## Notatark

Sagsnr. 01.02.05-P16-2-19

### Svar på Vejdirektoratets indsigelse

Visualisering af pylon, ca 1280m syd for planområdet

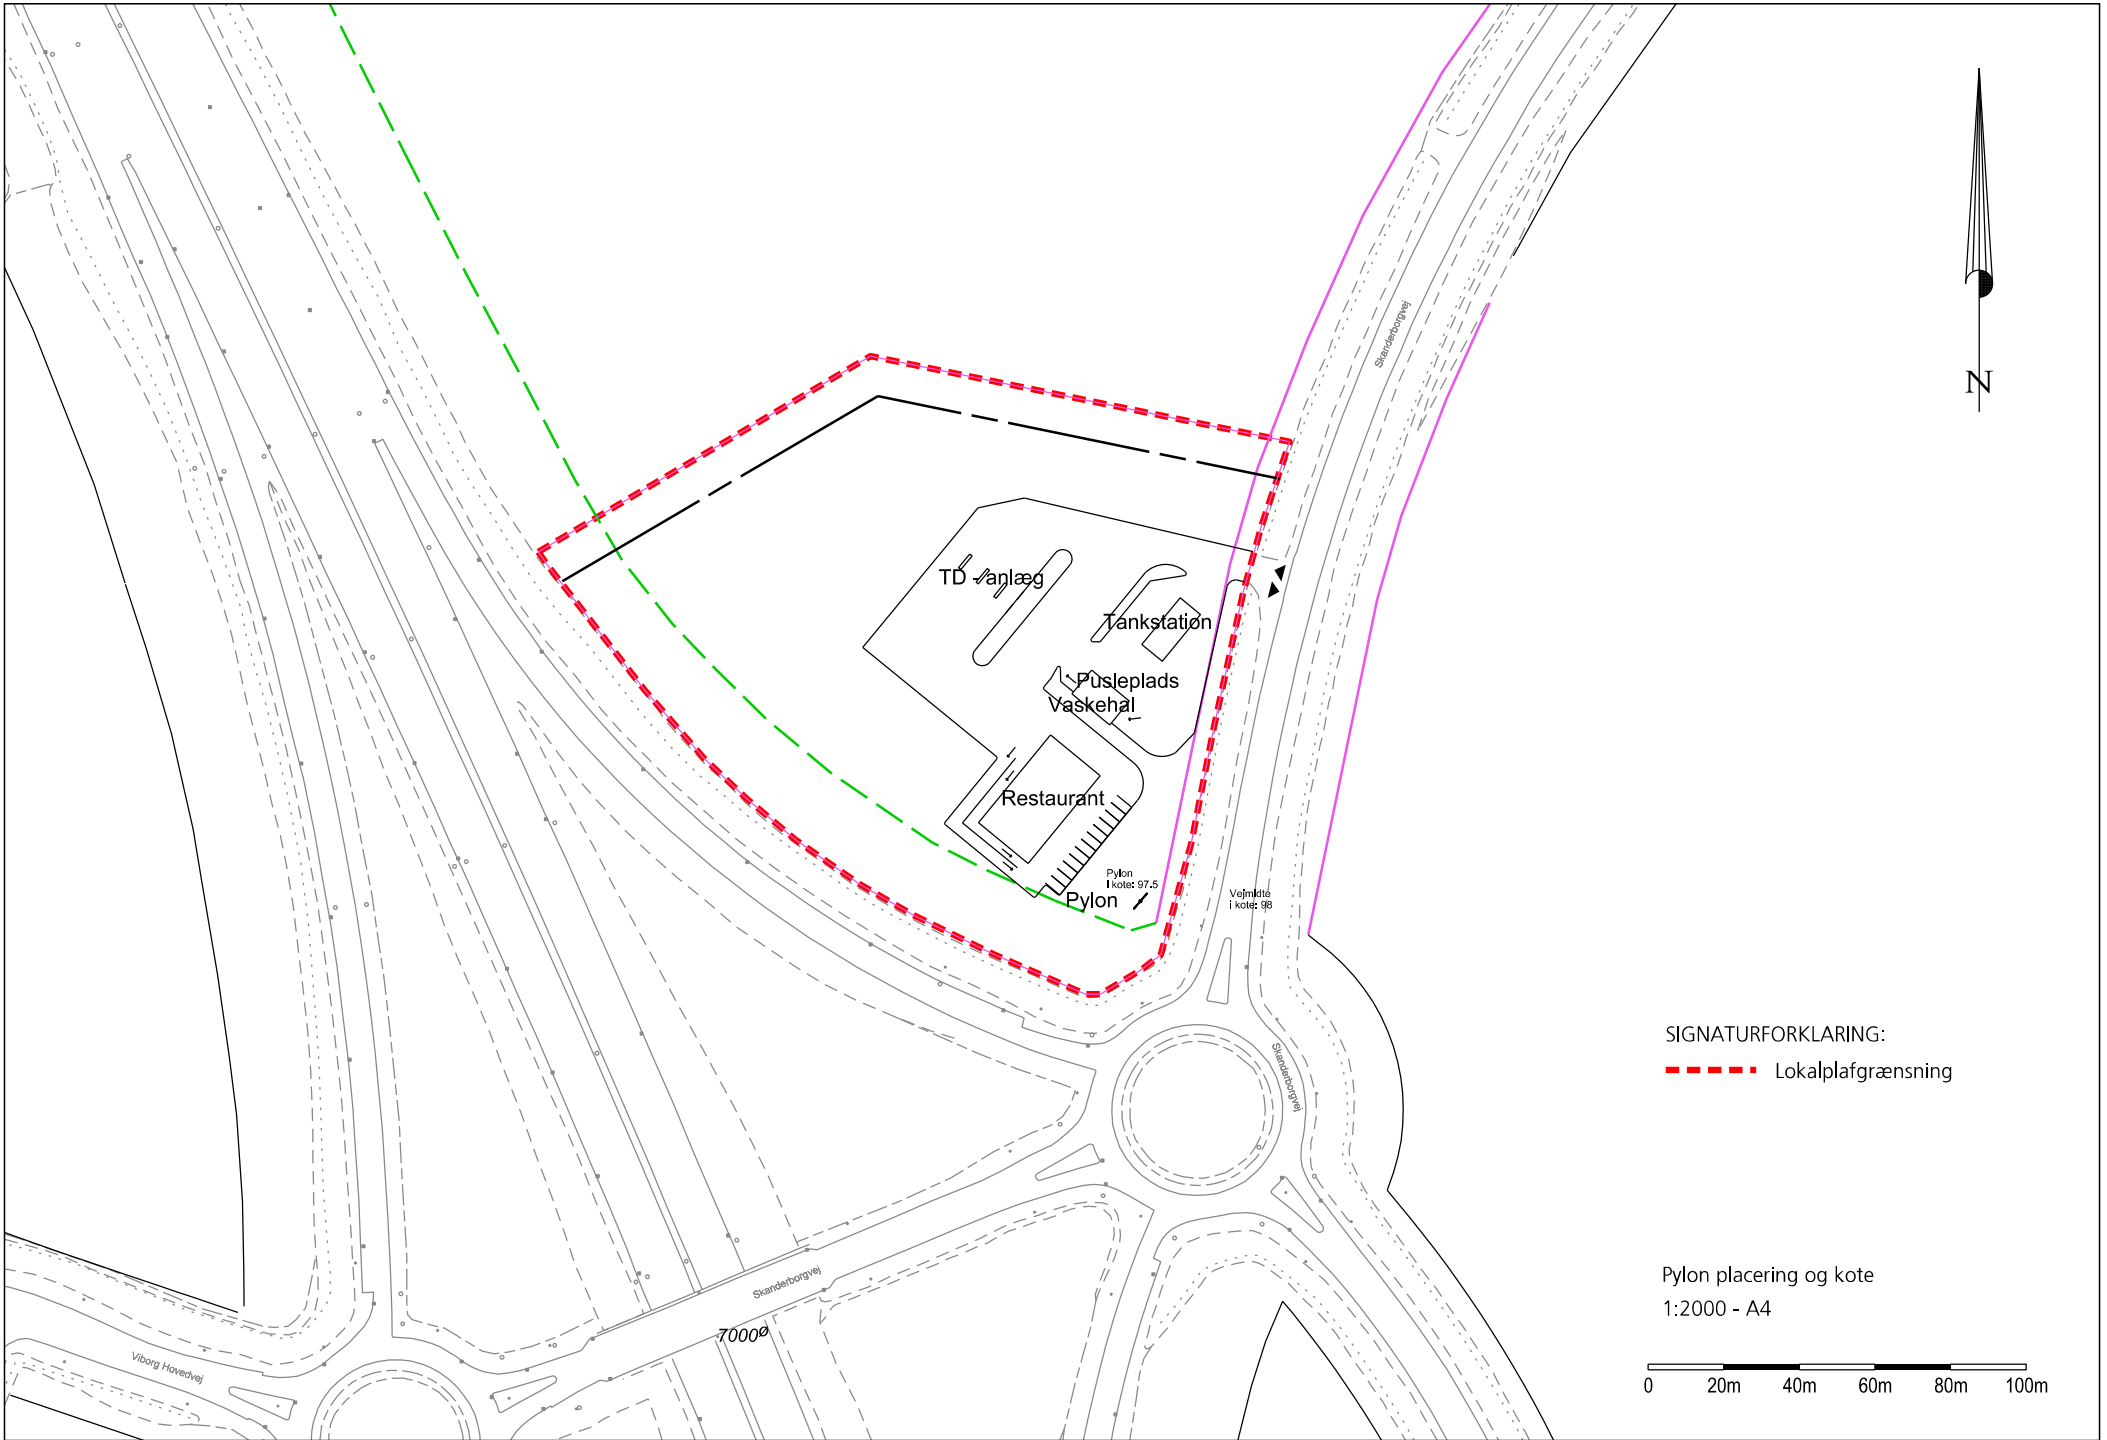
<b>Vejdirektoratets bemærkninger</b>	<b>Hedensted Kommunes bemærkninger</b>	<b>Ændringer af forslag</b>
<p>Anvendelsen skal ændres fra erhvervsområde til teknisk anlæg.</p>	<p>Anvendelsen ændres fra erhvervsområde til teknisk anlæg efter aftale med Erhvervsstyrelsen og Vejdirektoratet.</p>	<p>Som tilkendegivet over for Vejdirektoratet og Erhvervsstyrelsen ændres anvendelsen til "Teknisk Anlæg". Kommuneplantillæggets anvendelse ændres fra erhvervsområde til teknisk anlæg og får ramme nummer 7.T.08. Lokalplanens redegørelse for kommuneplanen tilrettes.</p>
<p>Vejdirektoratet er myndighed på naturbeskyttelseslovens §21 omkring skilting i det åbne land. En pylon på 20 m vil være dominerende uanset placering indenfor lokalplanområdet, hvorfor undtagelsesbestemmelsen alene af den grund ikke kan anvendes. Vejdirektoratet beder om en redegørelse, visualisering og bestemmelser kan dokumenteres, at pylonen er omfattet af undtagelsesbestemmelserne i naturbeskyttelseslovens § 21, stk. 2, pkt. 1.</p>	<p>Pylonen må alene benyttes som reklame for virksomhed inden for planområdet. Pylonen er i planforslagene vist og beskrevet som 20m høj, 5m bred og formet i plan som en trekant, hvilket gjorde, at pylonen fik et lidt bastant udtryk. Pylonen er blevet bearbejdet således, det er et "fladt" skilt med en højde på 15m, en bredde på 5m ved skiltene, og ellers fremstår som en mast. Pylonen er vist på visualiseringen fra to punkter på motorvejen – ca 980m nord for planområdet og ca 1280m syd for planområdet. Det vurderes, at skiltet ikke ville kunne ses på visualiseringerne, hvis disse udarbejdes på længere afstand på grund af den beskeden størrelse og landskabets udtryk. Det vurderes at skiltet ikke vil kunne ses tættere på planområdet på grund af terrænet</p>	<p>§ 7.4 Tilpasses således: Ny bebyggelse skal opføres inden for de på kortbilag 3 viste byggefeltter. Det kan dog tillades at der uden for byggefeltterne etableres regnvandsbassin samt opstilles pristavler, informations- og henvisningsskilte ved indkørslen. Der kan opstilles én skiltepylon med en højde på maksimalt 15 meter, placeringen fremgår af kortbilag 3. Pylonen må alene benyttes som reklame for virksomhed inden for planområdet. Ved placering af skiltepylonen er der taget hensyn til, at den ikke tager indsigten fra Skanderborgvej mod Lindved Kirke. Til illustration heraf henvises til kortbilag 4.</p> <p>§ 8.5 tilpasses således: Der må placeres en pylon på</p>

<p>mod syd, og vil være den samme visualisering fra nord.</p> <p>Landskabet er et stort bølgende landbrugslandskab, der gennemskæres af motorvejen. Motorvejen er både sænket ned i terrænet og på dette sted løber fra syd og buer mod nordvest, hvilket begrænser kiggene ud over landskabet. Landskabet er udover motorvejen forstyrret af adskillige tekniske anlæg som vindmøller, master, højspændingsanlæg, lysarmaturer mv. Det vurderes, at landskabet ikke vil blive yderligere påvirket af pylonen, idet pylonen fremstår som et let skilt på en mast, der falder i med de øvrige tekniske anlæg i området. Pylonen vil derfor ikke virke dominerende i landskabet.</p> <p>Det vurderes derfor, at pylonen er omfattet af undtagelsesbestemmelserne i naturbeskyttelseslovens § 21, stk. 2, pkt. 1, idet den udelukkende reklamerer for virksomhed i området, og hverken virker dominerende i landskabet eller påvirker dette væsentligt. Dette vises både på visualiseringerne, i bestemmelserne og i redegørelsen.</p>	<p>15m højde og 5m bredde. Pylonen skal udformes som en mast og placeres som vist på kortbilag 3 parallelt med indsigtslinjen.</p> <p>I kommuneplantillæg nr. 4 rettes "skilt maksimal højde" til 15m. Bestemmelsen angående skiltepylonen i bebyggelsesomfang ændres til: Der må opføres en skiltepolygon på maksimalt 15 meter.</p> <p>Redegørelsen suppleres med redegørelsen for pylonen.</p>
